DODATEK č. 2
ke Smlouvě o dílo ze dne 27. 2. 2018
(dále jen „dodatek“)

se níže uvedeného dne, měsíce a roku dohodli, že tímto dodatkem se mění a doplňuje Smlouva o dílo uzavřená mezi smluvními stranami dne 27. 2. 2018, jejímž předmětem je zhotovení stavby s názvem „**High-tech technologicko-výukový pavilon FLD**“ (dále jen „smlouva“).

Technický list změny (TLZ)

Název změny:	Úpravy podloží chodníků a doplnění chybějících položek
--------------	--

REV.01 2018-08-10
místnost č. HT009
SPECIÁLNÍ PC UČEBNA
M 1:50

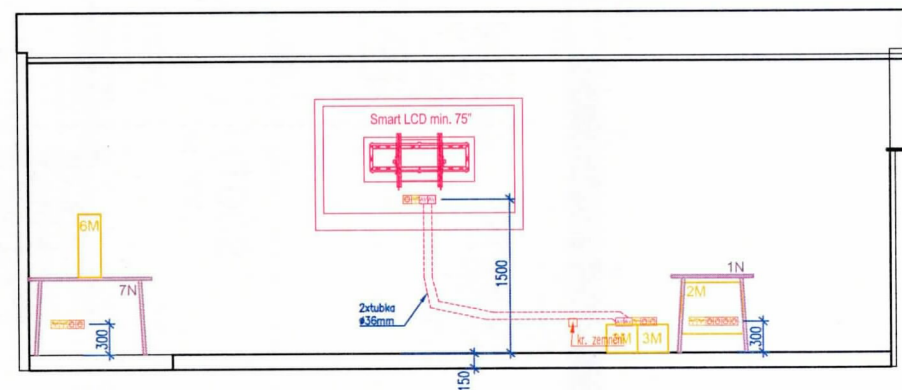
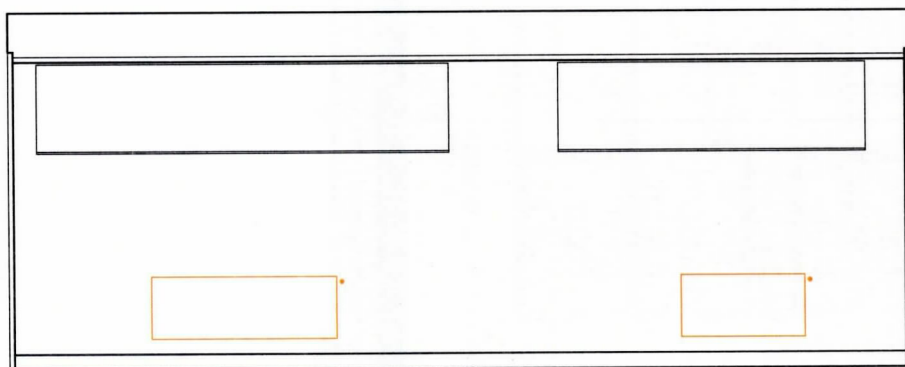
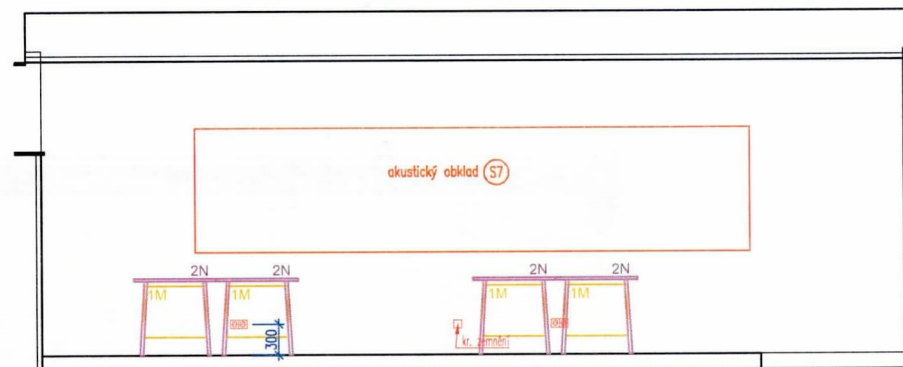
4 Změna akustického řešení

Investor nemohl dopředu znát materiál a vlastnosti interiérového vybavení a AV techniky, kterou soutěžil samostatně. Z tohoto důvodu bylo nezbytné po uzavření těchto veřejných zakázek přistoupit k přepočtu akustiky podle skutečně dodávaných interiérových prvků a akustických požadavků AV techniky. Tímto došlo k navýšení potřeby instalace akustických obkladů a řešení souvisejících detailů.

S7	Akustický obklad stěn – m.č. HT 011, HT 009 stěnový zvukový absorbér , viditelný rastr umožňujícím demontáž každého panelu, celková hmotnost systému je 4 kg/m².). Panely jsou vyrobeny ze skelného vlákna o vysoké hustotě na bázi 3RD Technology, pohledová plocha je ze sklovláknité tkaniny, nebo silné sklovláknité tkaniny, zadní plocha kazety je pokryta skelnou tkaninou, hrany jsou ponechány bez úpravy. Panely jsou osazeny do kovových rámu – hliníkové extrudované profily, barva bílá, rohové profilové spojky. Poloměr hrany obvodového rámu 2 mm, kotvení rámu do stěny pomocí instalačních konzol a šroubů do hmoždinek do betonu, zdiva. Kvalita systému je dána instalací nosných prvků. Základní rozměr panelu dl. 2700 x v.1200 mm. Osazení na stěnu - spodní hrana panelu 1000 mm nad podlahou, výška panelu 1200 mm, celková tl. systému 49 mm, barva povrchu panelů - bílá Pozn. : Podklad pro montáž panelů – finální úprava stěny - malba disperzní, bílá na štukové omítce – viz S1

ŘEZ 2-2' M 1: 10

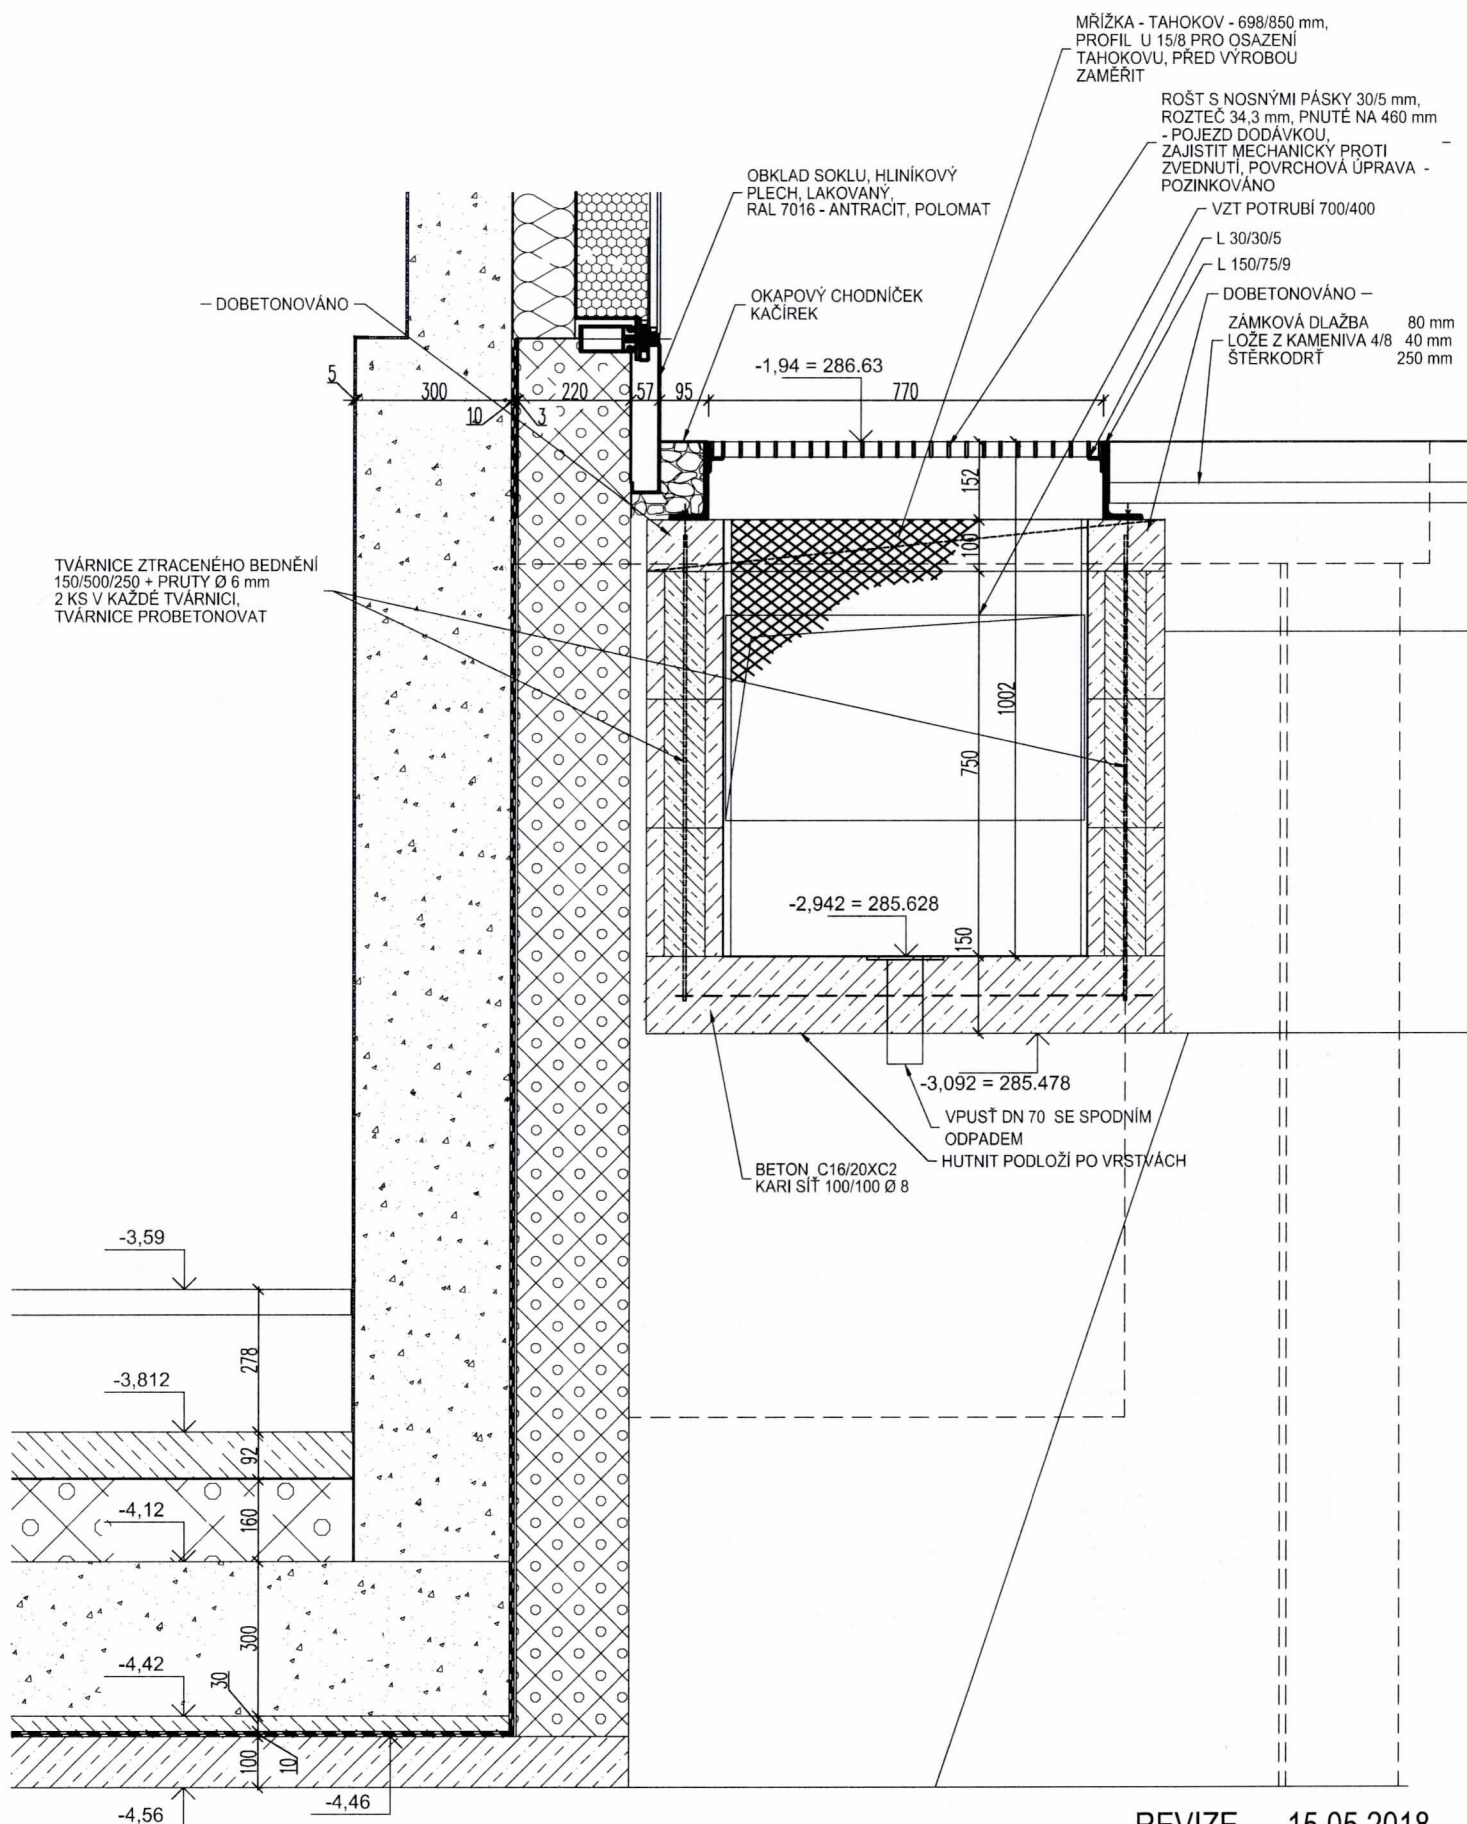
3 Změna umístění systému odvětrání při požáru

Na základě kontroly autorizované osoby pro požárně –bezpečností řešení stavby je třeba provést opatření u vstupu sání odvětrávacího systému. Cílem je zajistit potřebný odstup nasávání pro požární větrání schodiště od dřevěné fasády pro případ požáru dřevěné fasády, tzn. provést úpravu nasávacího kanálu.

1. Oprava je nutná z důvodu bezpečnosti a výškové návaznosti na nově budované komunikace.
2. Výměna je nutná, obrubníky bylo třeba demontovat a osadit nové včetně zásahu do části komunikace.
3. Posun nasávacího kanálu dále od fasády byl proveden dle požadavku PBŘ, posun je v souladu s ostatními částmi stavby.
4. Akustické obklady a detaily byly doplněny v souladu s novými požadavky na akustické řešení.
